Omschrijving : keuring van de ombouw van een semi - waterkunstgras hockeyveld
sportvloertype : CSC Hockey 20

Locatie : Sportpark Arnolduspark, M.H.C. De Reigers, veld 3 te Hoofddorp
contactpersoon : de heer E. Pessel

Doel : beoordeling op kwaliteit volgens NOC*NSF-normen
(code NOCNSF-KNHB2-15, maart 2012) en op reglement van de KNHB

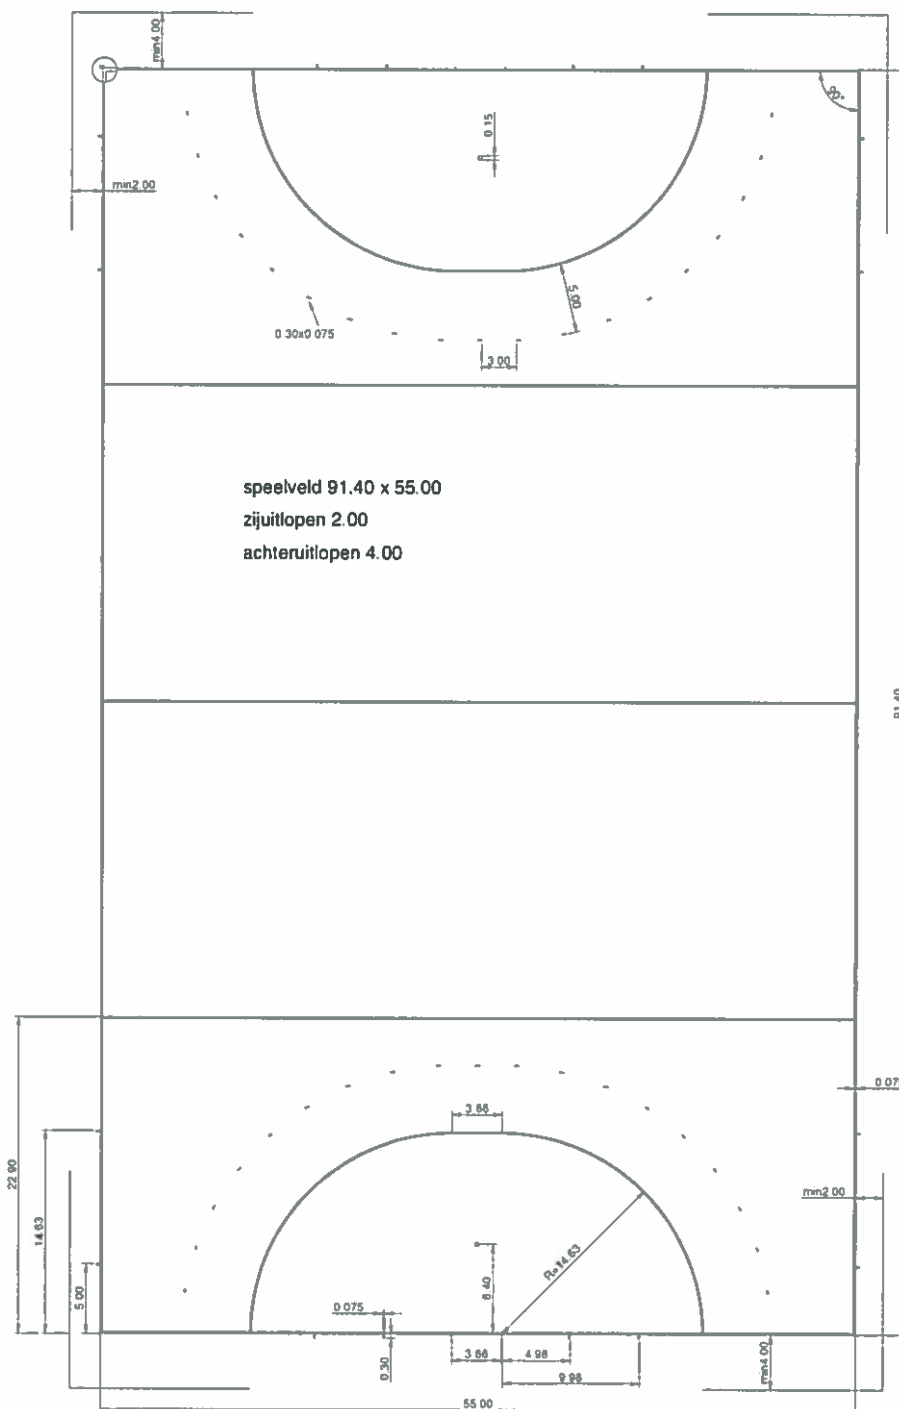
Tijdens de eindkeuring zijn twee kopse naden in de kunstgrasmat geconstateerd. Deze naden zijn ontstaan om de oneffenheden in de onderliggende fundering te herstellen. Kopse naden zijn niet toegestaan aangezien ze mogelijk de levensduur van de kunstgrasmat kunnen verkorten en de kwaliteit van het hockeyveld op de lange termijn kunnen schaden. De naden zijn echter goed geplakt en beïnvloeden de sporttechnische eigenschappen van het veld niet.

Uniformiteit	niet uniform, diverse plooiën (zie tekening pagina 8)
Stabiliteit	voldoende
Kleur speelveld	speelveld groen, uitlopen groen
Kleur belijning	belijning wit, oefencirkels niet aanwezig
Vervuiling	geen vervuiling
Naden	geen open naden, 2 kopse naden in het veld (zie tekening pagina 8) klemsysteem niet aanwezig
Hechting	goed verlijmd
Belijning	volledig
Doelen	aanwezig
Dug-outs	aanwezig
Hekwerk	nieuw

- de plooiën dienen te worden verwijderd;
- de zandvulling dient te worden verbeterd.

De aannemer heeft schriftelijk, d.d. 23 maart 2015, bevestigd dat genoemde onvolkomenheden hersteld zijn.
